リコール届出一覧表

リコール届出日：令和7年3月10日

リコール届出番号	5620	リコール開始日	令和7年3月10日
届出者の氏名又は名称	酒井重工業株式会社 代表取締役社長 酒井一郎 問合せ先：品質保証部 TEL 0480-52-6407		
不適合の部位（部品名）	燃料装置（燃料ポンプ）		
基準不適合状態にあると認める構造、装置又は性能の状況及びその原因	グレーダ及びロード・スタビライザの燃料ポンプにおいて、チェックバルブを組付けるねじ部の設計検討が不十分なため、強度が不足しているものがある。そのため、チェックバルブを組付けた際にねじ部に亀裂が生じたものがあり、最悪の場合、燃料が漏れるおそれがある。		
改善措置の内容	全車両、燃料ポンプを対策品に交換する。		
不具合件数	0件	事故の有無	無し
発見の動機	サプライヤからの情報による		
自動車使用者及び自動車特定整備事業者へ周知させるための措置	・使用者：直接電話またはダイレクトメール等により連絡する。 ・自動車特定整備事業者等：使用者を把握しており、周知のための措置はとらない。 ・改善実施済車には、車両型式銘板付近にNo.5620のステッカーを貼付する。

改善箇所説明図

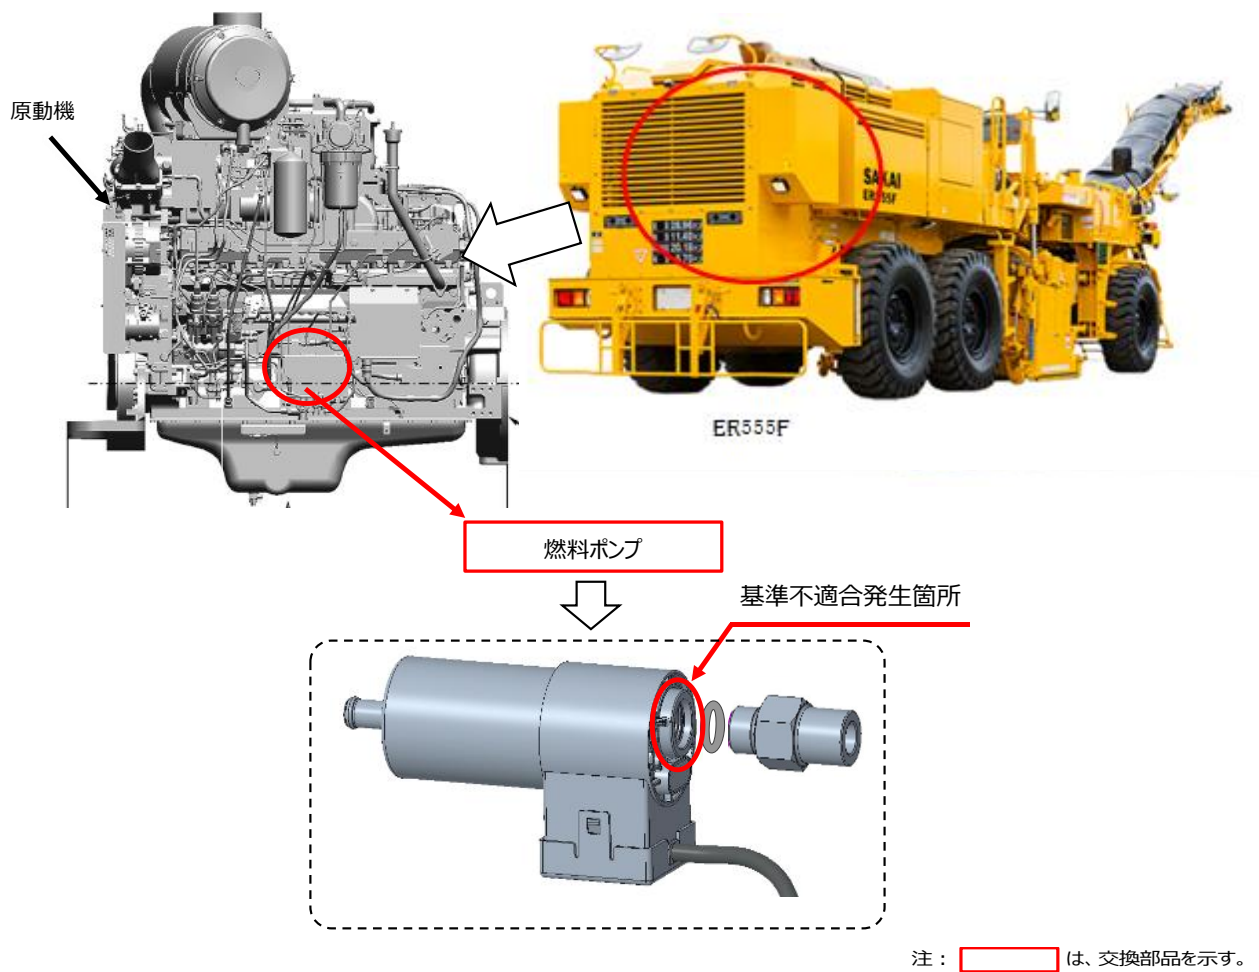
グレーダ及びロード・スタビライザの燃料ポンプにおいて、チェックバルブを組付けるねじ部の設計検討が不十分なため、強度が不足しているものがある。そのため、チェックバルブを組付けた際にねじ部に亀裂が生じたものがあり、最悪の場合、燃料が漏れるおそれがある。

改善措置の内容：全車両、燃料ポンプを対策品に交換する。

識別：燃料ポンプハウジング側面に記載の製造日刻印で識別する。
